**Conseil économique et social**

**Autres Règlements – Règlement n° 86 (Installation des dispositifs
d'éclairage et de signalisation lumineuse des tracteurs agricoles)****Proposition révisée pour la série 01 d'amendements
au Règlement n° 86 (Installation des dispositifs d'éclairage
et de signalisation lumineuse des véhicules agricoles)****Communication du Président du Groupe de travail informel
de l'installation des dispositifs d'éclairage et de signalisation
lumineuse sur les véhicules agricoles***

Le texte reproduit ci-dessous a été établi par le Groupe de travail informel de l'installation des dispositifs d'éclairage et de signalisation lumineuse sur les véhicules agricoles (AVLI). La proposition révisée est fondée sur le document ECE/TRANS/WP.29/GRE/2015/43 et sur les observations formulées à la soixante-quatorzième session du Groupe de travail de l'éclairage et de la signalisation lumineuse (ECE/TRANS/WP.29/GRE/74, par. 31). Les modifications qu'il est proposé d'apporter au libellé actuel du Règlement n° 86 sont indiquées en caractères gras pour les ajouts et en caractères biffés pour les suppressions.

Modèle A

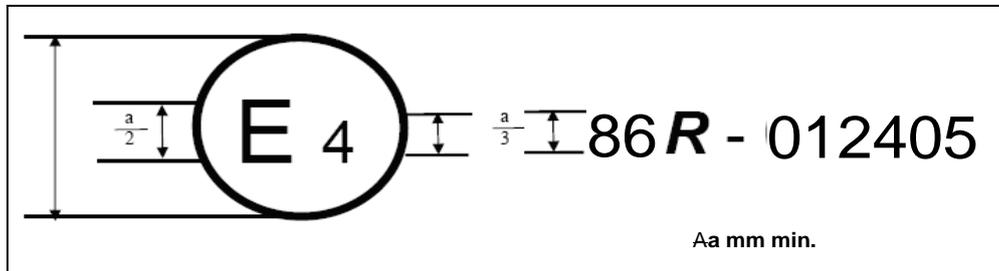
La marque d'homologation ci-dessus, apposée sur un véhicule agricole ou forestier, indique que le type de ce véhicule a été homologué aux Pays-Bas (E 4) en ce qui concerne l'installation des dispositifs d'éclairage et de signalisation lumineuse, en application du Règlement n° 86. Le numéro d'homologation indique que l'homologation a été accordée conformément aux prescriptions du Règlement n° 86 ~~dans sa version originelle~~ **tel qu'amendé par la série 01 d'amendements**.

Modèle B

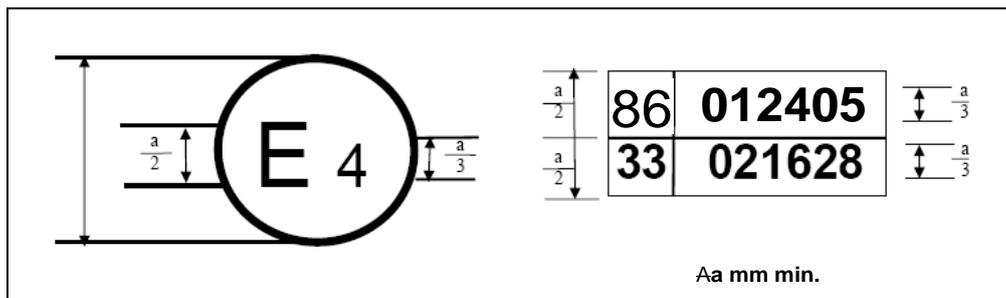
La marque d'homologation ci-dessus, apposée sur un véhicule agricole ou forestier, indique que le type de ce véhicule a été homologué aux Pays-Bas (E 4) en application des Règlements n°s 86 et 33*. Les numéros d'homologation signifient qu'aux dates où les homologations respectives ont été délivrées, le Règlement n° 86 était ~~dans sa version originelle~~ **tel qu'amendé par la série 01 d'amendements** et le Règlement n° 33 comprenait déjà la série 02 d'amendements ».

Feux indicateurs de direction – Visibilité géométrique

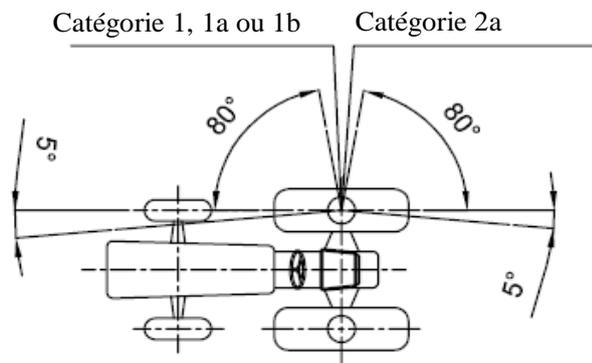
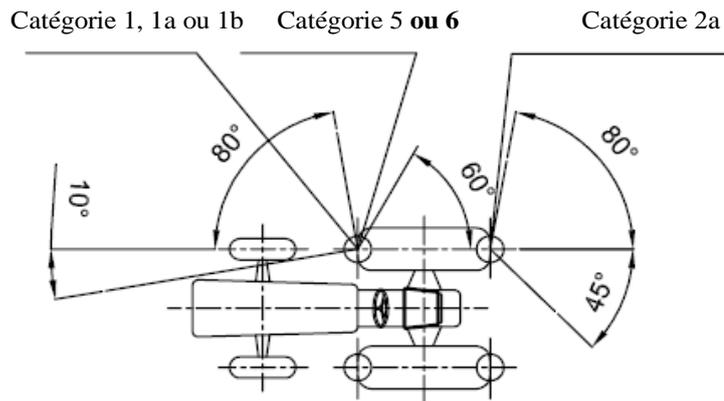
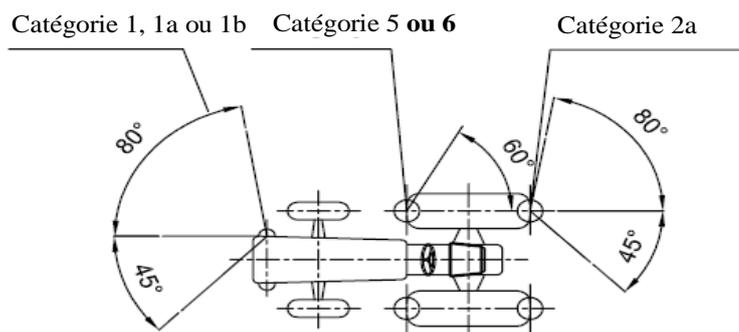
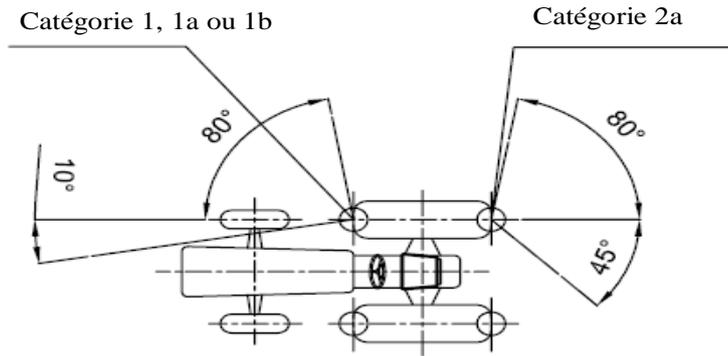
Annexe 5, modifier comme suit :

La remarque ci-dessous vaut pour les trois schémas :

La valeur de 10° donnée pour l'angle de visibilité vers l'intérieur du feu indicateur avant peut être ramenée à 3° pour les véhicules dont la largeur hors tout ne dépasse pas 1 400 mm.

Pour les feux indicateurs de direction arrière, l'angle horizontal vers l'intérieur peut être ramené à 30° si la forme de la carrosserie empêche d'atteindre 45° ».

Bandeaux de signalisation

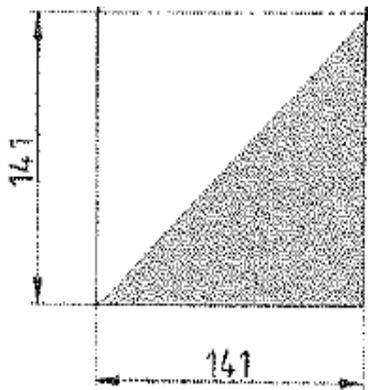
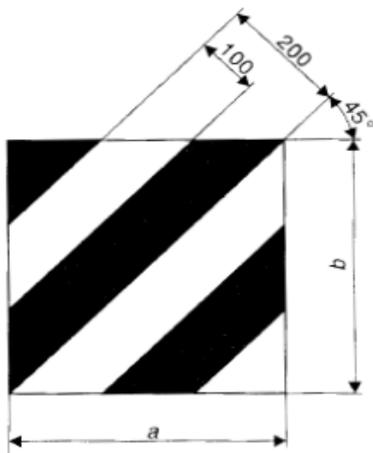
Ajouter une annexe, ainsi conçue :

1.1 Les bandeaux de signalisation doivent avoir les dimensions suivantes :

Des différences par rapport aux dimensions indiquées sont autorisées, à condition que :

- a) La surface visible de chaque bandeau soit au moins égale à 4 zones de référence normalisées; et
- b) Chaque bandeau équivalle au moins à 3 zones de référence normalisées entières.

Si la structure, la conception ou l'utilisation du véhicule rend impossible le respect de cette prescription, chaque bandeau peut être scindé en deux parties à condition que chacune des deux comprenne au moins deux zones de référence normalisées entières.
